ANEXO 1

Esta memoria valorada desarrolla la propuesta de 21 de Octubre de 2016 de Cespa Jardinería s.l., respondiendo a la solicitud realizada por la Dirección del Área de Ordenación del Territorio a la Oficina Técnica Municipal con fecha de 24 de enero de 2018, para la realización de **cambios, reformas y/o mejoras en las zonas verdes existentes que contribuyan a la mayor sostenibilidad de las mismas.**

MEMORIA
TECNICA
VALORADA

Obra :
VALORACION OBRAS JARDINES

LUGAR: MERCADAL, Plaza

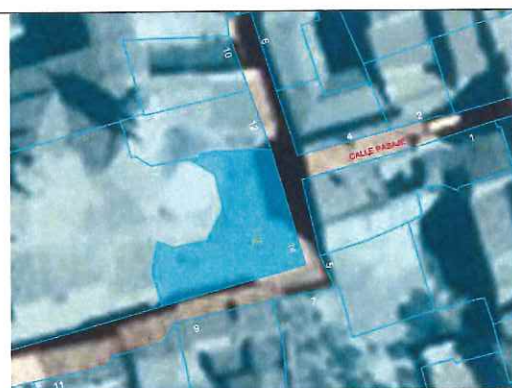
CLASE: Seto.

PROPUESTA: Vallado perimetral exterior mediante valla tipo Hércules plastificada en verde con postes hormigonados. O retirada de seto y arbustos pavimentando con adoquín poroso y dejando un alcorque para la Albizia.
